监理工作联系单

工程名称: 南宫创能 3MWp 分布式光伏发电项目

编号: 006

事由: 关于支架间接地不符合设计图纸要求的事宜

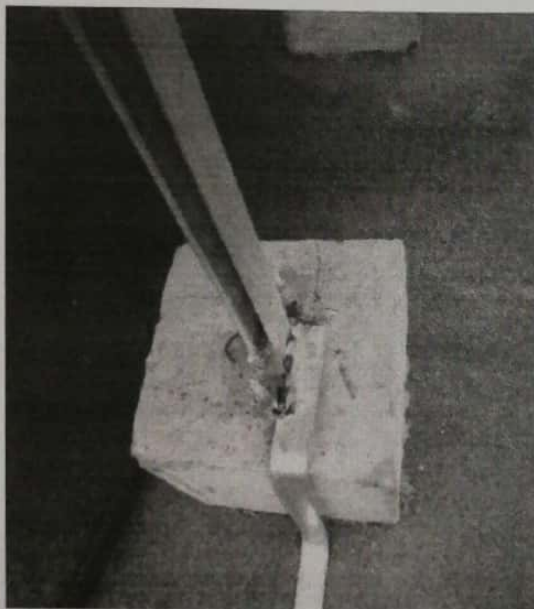
我监理部现场巡视发现,你单位在 1 区光伏支架间接地焊接施工过程中镀锌扁钢与支架柱脚焊接不符合设计要求,要求你公司项目部严格按图纸施工,并对现场已焊接完成的支架间接地焊接部分进行整改。
